Rapport de l'Inspection des installations classées

Visite d'inspection du 28/03/2023

Volta – Société SNC Les Eoliennes de Bel Air

- Volta – Société SNC Les Eoliennes de Bel Air
- Parc éolien de Bel Air 22640 Plestan
- Code AIOT : 0005517590
- Régime : Autorisation

Figure 3 : Situation locale des éoliennes

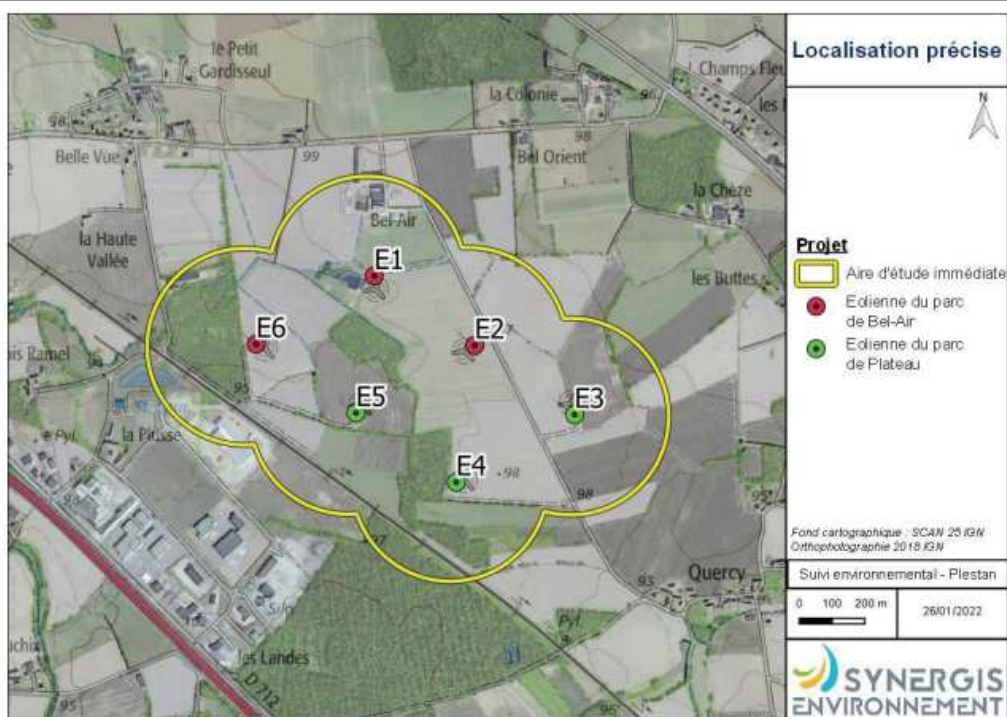
Le suivi environnemental réalisé en 2016 a révélé un niveau d'activité chiroptérologique très élevé dans la zone d'étude, avec une moyenne de 190 contacts par heure. Les éoliennes E1, E4, E5 et E6 sont situées à proximité de zones d'un fort intérêt pour les chiroptères. De plus, l'étude environnementale estime que le risque d'impact par collision ou barotraumatisme pour l'ensemble du parc éolien est significatif. L'étude recommande de poursuivre les suivis d'activité et de mortalité sur plusieurs années afin de mieux évaluer les impacts du parc éolien.

L'inspection des installations estime qu'il serait nécessaire de prendre des mesures complémentaires de réduction afin de réduire l'impact du parc éolien de Plestan sur l'avifaune. Cependant, il convient de noter que le parc éolien fait l'objet d'un repowering, avec une autorisation préfectorale accordée le 10 novembre 2020. Lors de cette modernisation du parc éolien, les éoliennes ont été déplacées par rapport aux structures boisées et la garde au sol a été augmentée. De plus, le bridage pour les chiroptères a été conservé sur l'ensemble du parc renouvelé. Ces mesures visent à réduire l'impact sur la faune volante par rapport à la situation précédente.

L'exploitant doit profiter de ce suivi pour confirmer si le déplacement de ses éoliennes a permis de réduire l'impact du parc éolien sur la faune volante et notamment l'avifaune en période hivernale.

L'exploitant devra transmettre à l'inspection le suivi environnemental de l'année 2023 comprenant la période hivernale.
